VURDERING AV FORTAU

FAGNOTAT VEG

COWI AS er leid inn av ByBo AS og Bergen kommune for å gi veg- og trafikkfaglig rådgivning i forbindelse med utarbeidelse av reguleringsplan for Dolvik B4 (PlanID 4601_66160000) i Bergen kommune.

NOTAT_VEG05

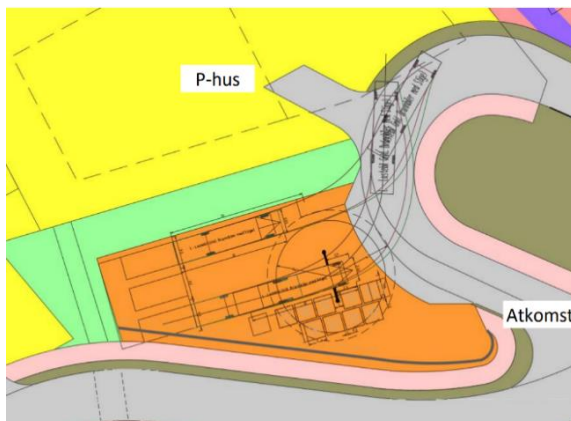
f SV1 og f SV2 tjener to helt forskjellige formål

f_SV1 er atkomst for parkering via f_SV4 og renovasjonskjøretøy til f_BRE som skal kjøre frem til forbi f_SV4, før de rygger tilbake til f_BRE for å hente konteinere.

f_SV1 har derfor en relativt stor trafikkstrøm, en stor andel tunge kjøretøy og potensielt trafikkfarlige manøvrer sammenliknet med f_SV2.

Dette forklarer behovet for fortau langs f_SV1.

f_SV2 skal betjene BKB6 og BKB5 (som i revidert plan blir ett formål med betydelig færre boliger) og BKB4, men uten gjennomkjøring videre mot Grimstadveien.

f SV1 og f SV2 har helt forskjellige eiere og brukere; f_SV2 skal bare brukes og eies av BKB5 og BKB4.

Med dette som grunnlag er f_SV1 og f_SV2 planlagt, dimensjonert og regulert som to helt forskjellige veger.

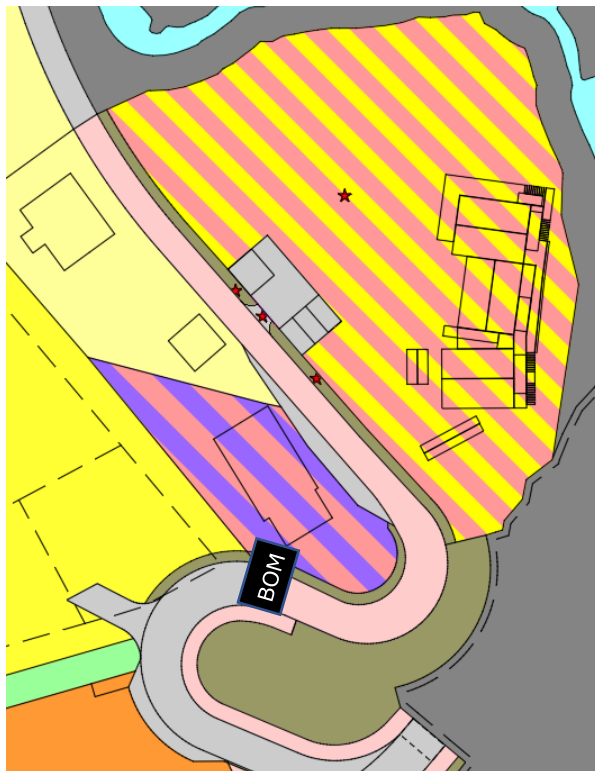
Uten kommunale omsorgsboliger med behov for varelevering, få beboere som kjører og en mye lavere andel kjøretøy enn normalt, er det helt innenfor håndbøkenes krav å snu argumentasjonen og definere hele f_SV2 ned til enden av den kommunale eiendommen som gangveg.

Gang- og/eller sykkelveg med tillatt kjøring til eiendommene kan brukes som adkomstveg for inntil ca. 10 boliger. Gang- og sykkelvegen skal da ha bredde 3 m og skuldrene skal asfalteres.

Her kan det altså gis tillatelse til å kjøre på gang- og/eller sykkelveien i minst en midlertidig periode før den nye Grimstadveien bygges. Gangvegen kan så stenges for gjennomkjøring med bom, når direkte atkomst til Grimstadveien er bygget og kan benyttes.

Bommen åpner selvsagt for utrykningskjøretøy og eventuelt andre som har behov for det.

Det vil samtidig løse et eventuelt problem med gjennomkjøring i den midlertidige fasen, fordi det er lettere å respektere et gjennomkjøringsforbud når en må kjøre ulovlig på en gang- og sykkelveg for å kjøre igjennom.
